NODO DI TORINO

**COMPLETAMENTO LINEA DIRETTA TORINO PORTA SUSA – TORINO
PORTA NUOVA**

Documento di risposta alla richiesta di integrazioni di cui alla nota

MIBACT|MIBACT_DG-ABAP_SERV V|19/11/2020|0033880-P|

Figura 2-6 Assetto del sistema della cantierizzazione nella Fase B

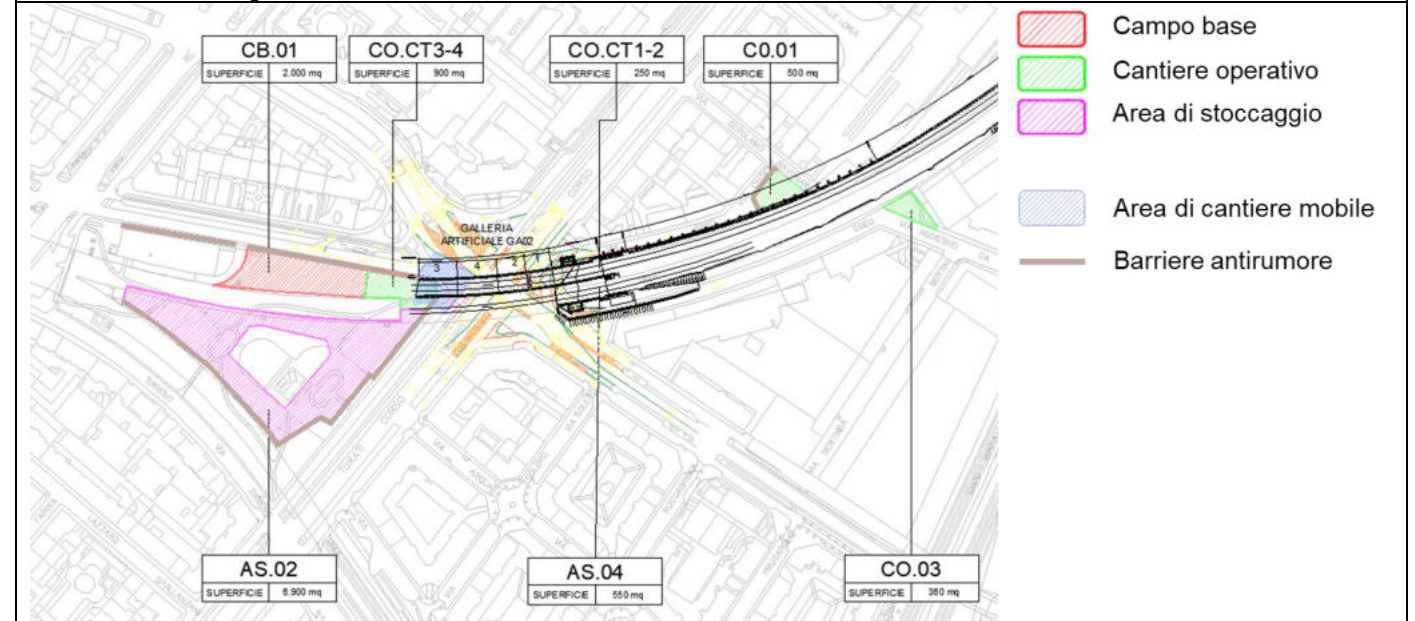
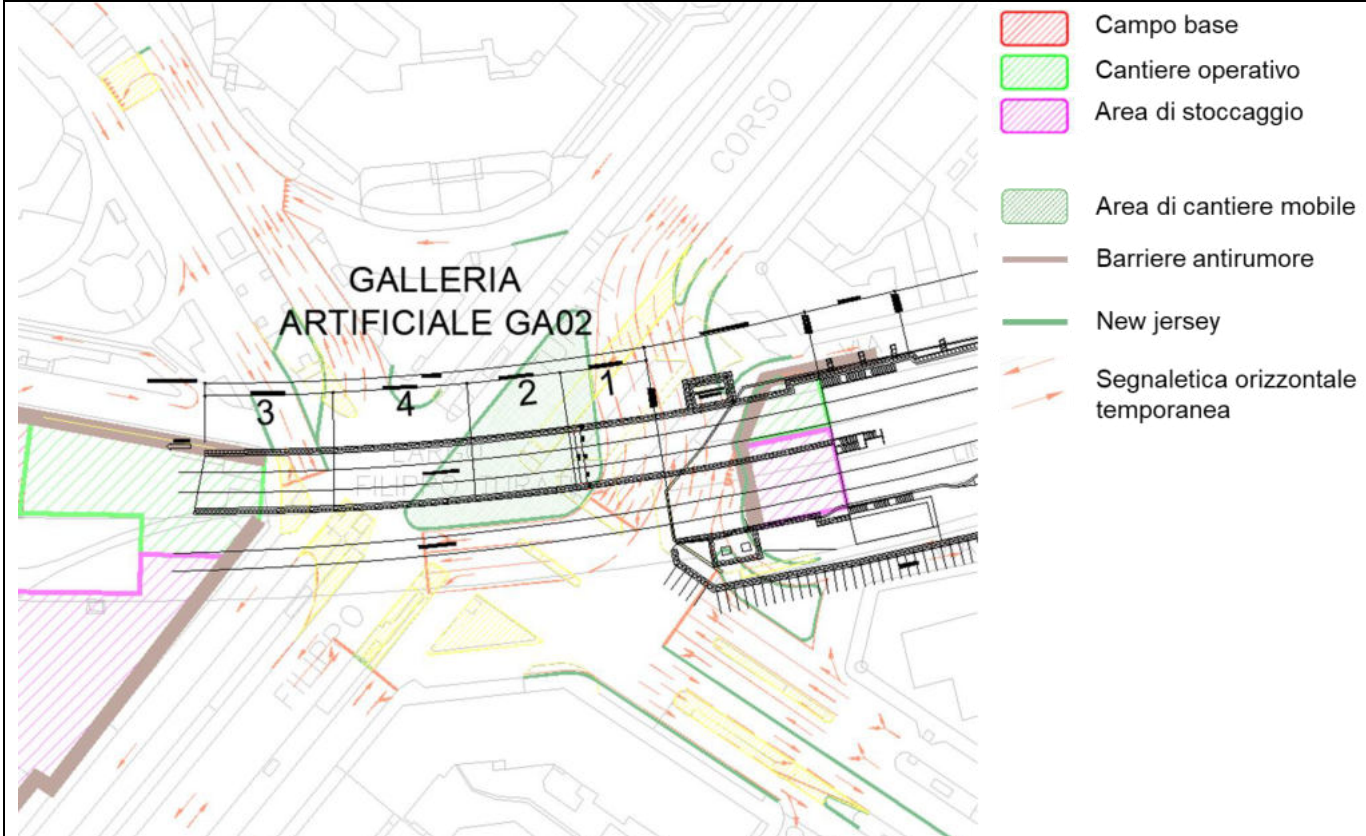
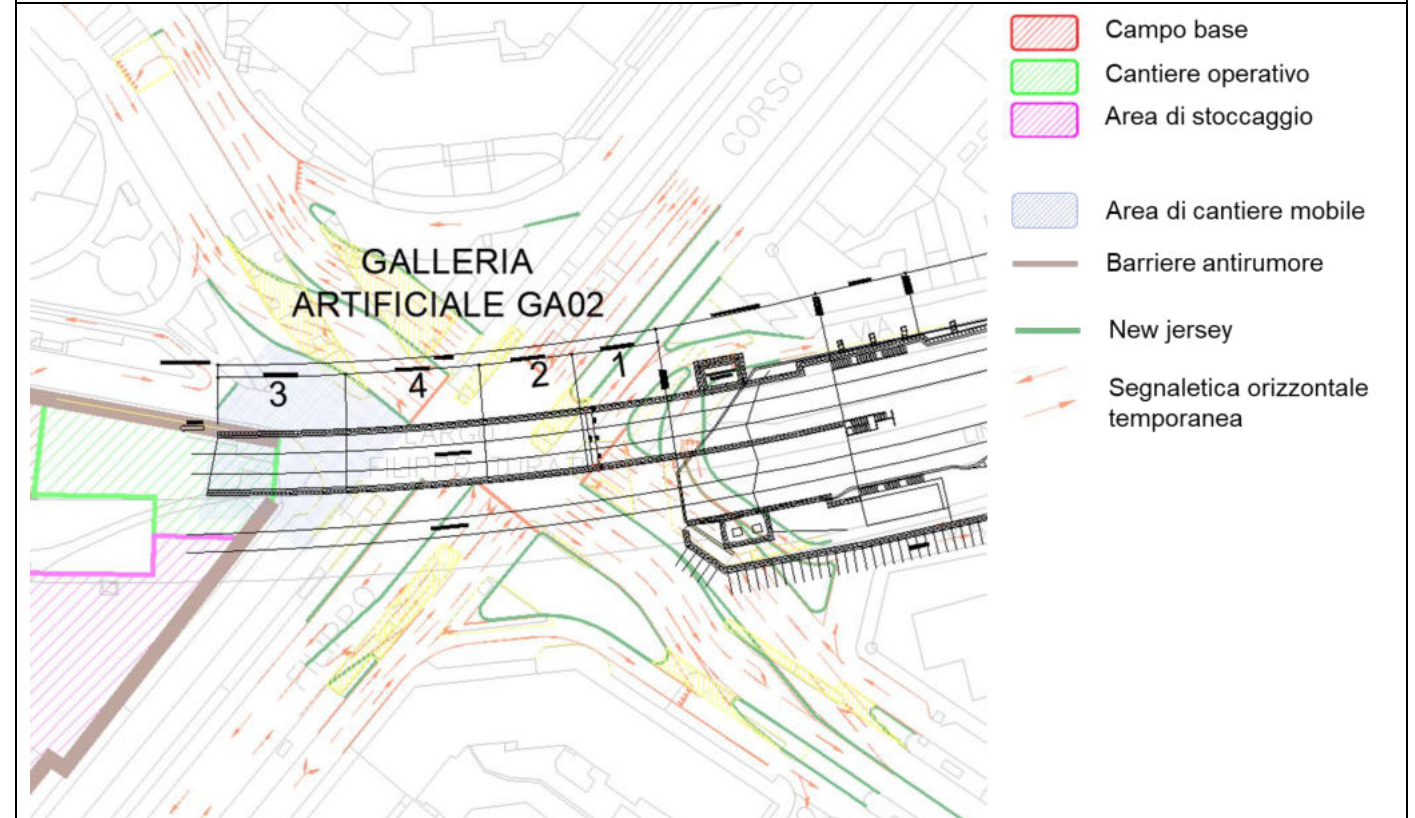
«predisporre i fotoinserti delle aree di cantiere (corredati da keyplan con i punti di osservazione), in particolare di quelle che interessano il giardino Cesare Valperga di Masino (occupato dallo stoccaggio dei materiali come riscontrato nell'elaborato denominato "Planimetria delle aree di cantiere e della viabilità di accesso 1 di 2" cfr. 468-NT0P00D53P6CA0000001B), al fine di poter verificare l'effettiva interferenza del cantiere con il giardino stesso e con le circostanti visuali su Corso Ferraris, utilizzando viste a volo d'uccello dell'area (a titolo esemplificativo, tra le altre e non solo, la vista riportata nell'elaborato denominato "Studio di impatto ambientale" Relazione (cfr. elaborato n. 497-NT0P00D22RGSA0001001B, p. 66, fig. 4-47)»

Muovendo da tale considerazione, nell'individuare gli scenari di cantierizzazione oggetto di rappresentazione l'attenzione è stata incentrata sui due che, per differenti motivazioni, sono stati ritenuti quelli più rappresentativi e, nello specifico, sui seguenti:

- Fase B (cfr. Figura 2-6) che presenta, quale aspetto connotativo, l'interessamento da parte dell'area di lavoro dell'intera porzione di Corso Turati diretta verso l'area centrale di Torino
- Fase C (cfr. Figura 2-7) il cui aspetto distintivo è rappresentato dalla continuità esistente tra l'area di lavoro e l'insieme delle aree di cantiere che insistono sul giardino Cesare Valperga di Masino.
